**Европейская экономическая комиссия**

**Всемирный форум для согласования правил  
в области транспортных средств****Рабочая группа по вопросам торможения  
и ходовой части****Восьмидесятая сессия**

**Правила № 13 и 13-Н (торможение)****Предложение по поправкам к Правилам № 13  
(торможение большегрузных транспортных средств)  
и Правилам № 13-Н (тормозные системы транспортных  
средств категорий M<sub>1</sub> и N<sub>1</sub>)****Представлено экспертом от Германии\***

**Сравнение прицепов с обычной инерционной тормозной системой и прицепов, оборудованных пневматической тормозной системой в соответствии с приложением 23**

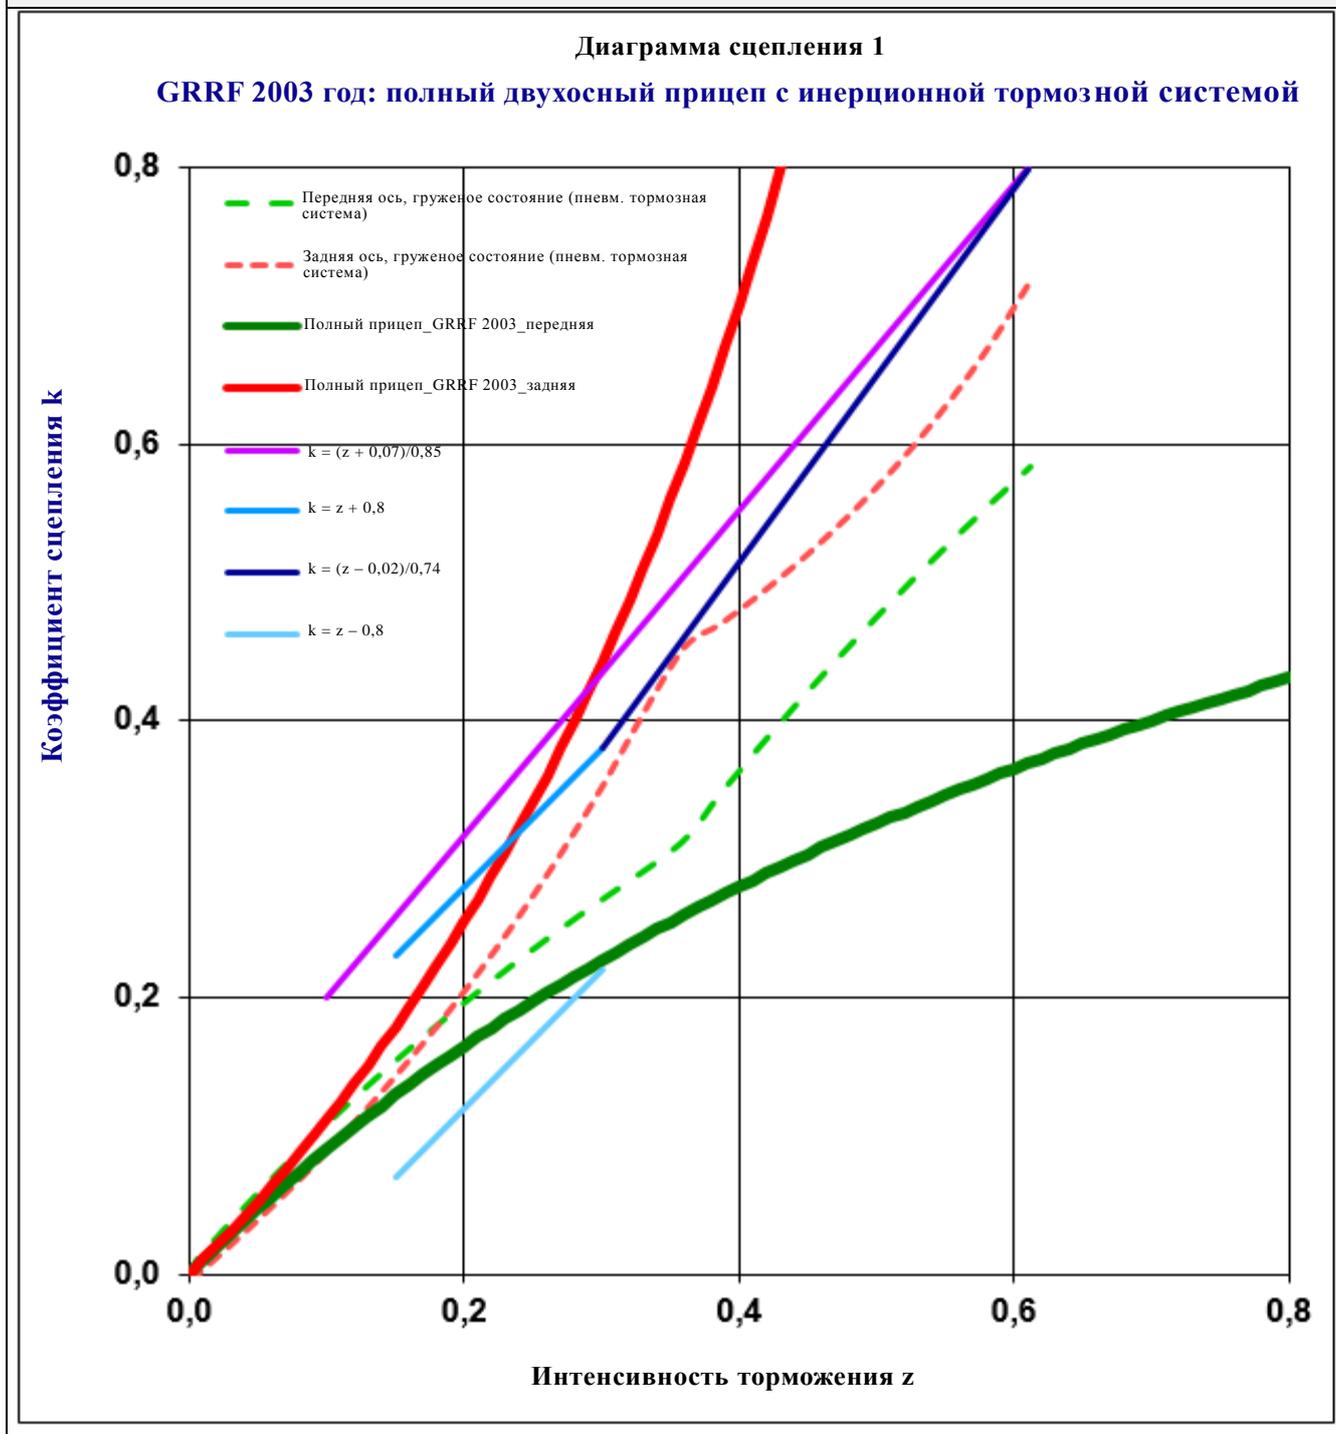
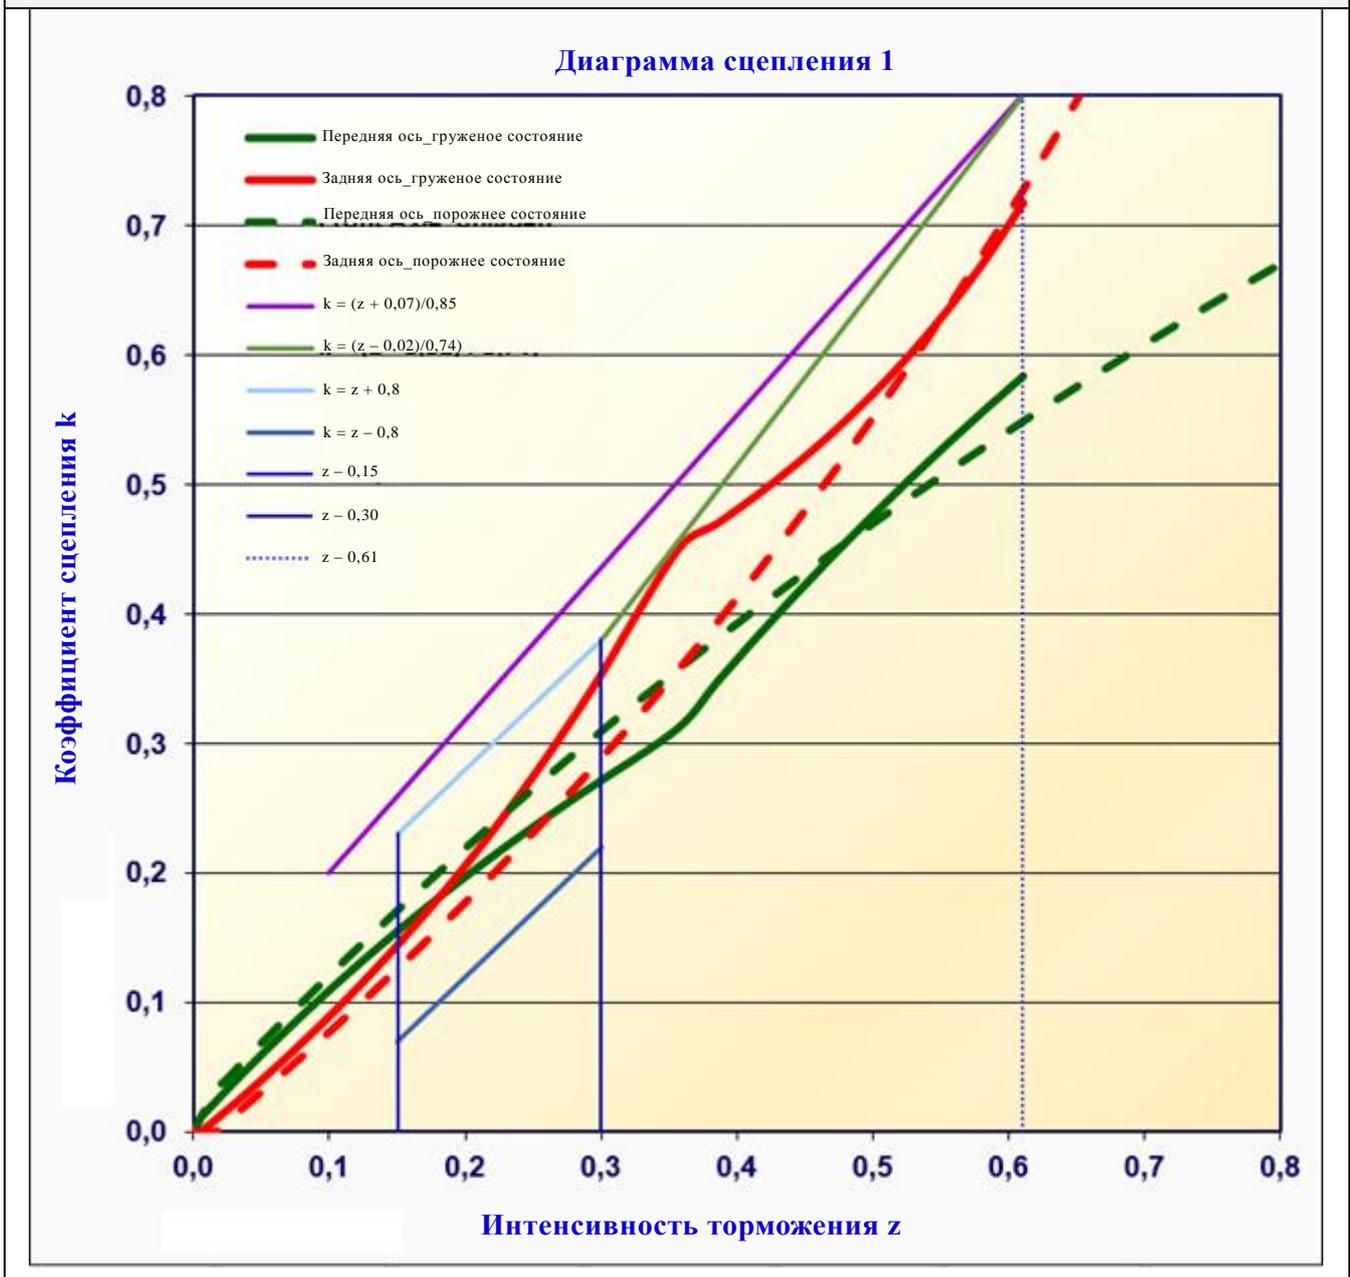
25. Прицеп должен быть оборудован АБС или должен удовлетворять **требованиям в отношении сцепления, предусмотренным пунктом 5.1 приложения 10**. На нижеприведенной диаграмме показаны кривые реализуемого сцепления для задней (жирная красная линия) и передней (зеленая линия) осей, которые обсуждались в феврале 2003 года в ходе пятьдесят третьей сессии GRRF (см. также документ TRANS/WP.29/GRRF/2003/8).

26. Эти кривые были рассчитаны для полного прицепа категории  $O_2$  (масса 3 500 кг – E = 2,80 м – hR = 1,5 м) с симметричным распределением тормозных усилий. Эти кривые являются типичными для полных прицепов с обычной инерционной тормозной системой в соответствии с приложением 12. Кривая реализуемого сцепления для задней оси проходит (вопреки принципам, изложенным в приложении 10) над кривой для передней оси во всем диапазоне замедления.

вании по пункту «Общие положения» приложения 23), оборудованного пневматической тормозной системой согласно приложению 23 (в соответствии с пунктом 3.1 приложения 23) с регуляторами давления. Эти кривые реализуемого сцепления соответствуют требованиям пункта 5.1 приложения 10 (см. также вторую диаграмму).

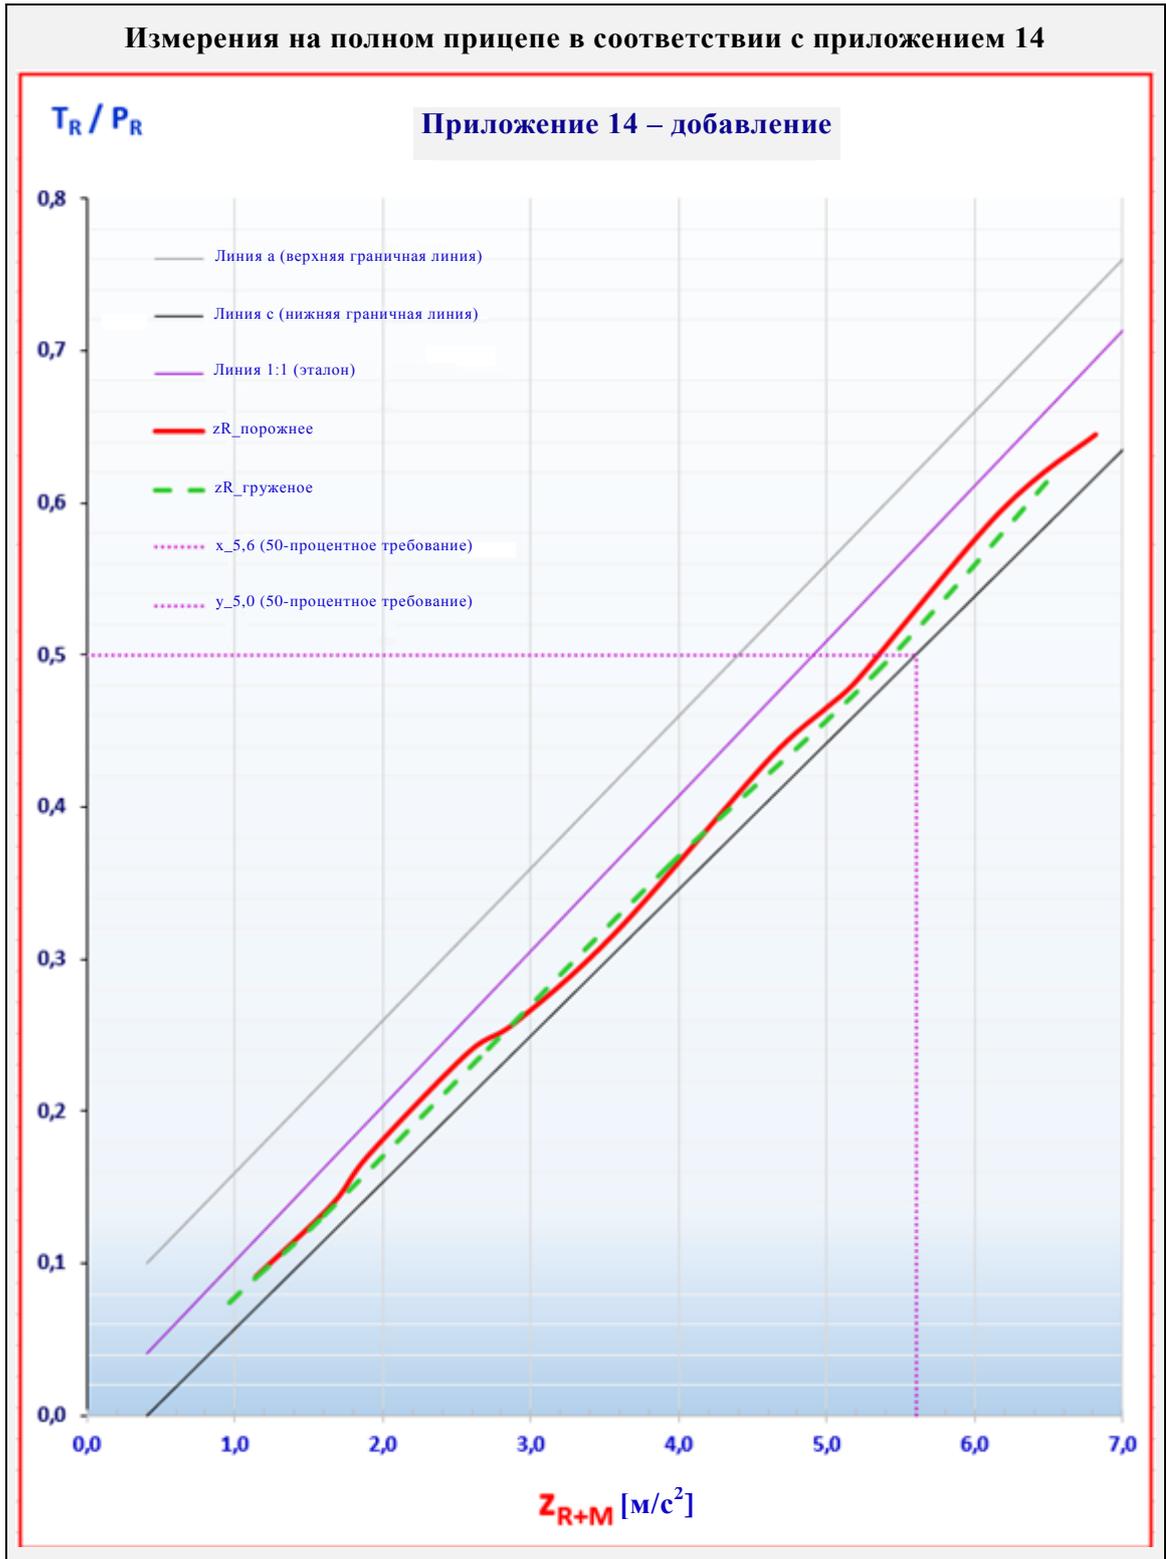
89. На нижеследующей диаграмме показаны положительные результаты испытаний, проведенных в соответствии с разделом 3 приложения 14. Различие между измеренной силой сцепления транспортного средства-тягача и прицепа имеет больший эффект в порожнем, нежели в груженом состоянии.

90. Эти результаты были получены при испытании образца прицепа, соответствующего пункту 3.1. Предполагается, что характеристики механического управляющего устройства могут быть оптимизированы для дальнейшего уменьшения силы сцепления, что позволит приблизить обе характеристические линии к эталонной отсчетной линии 1:1.
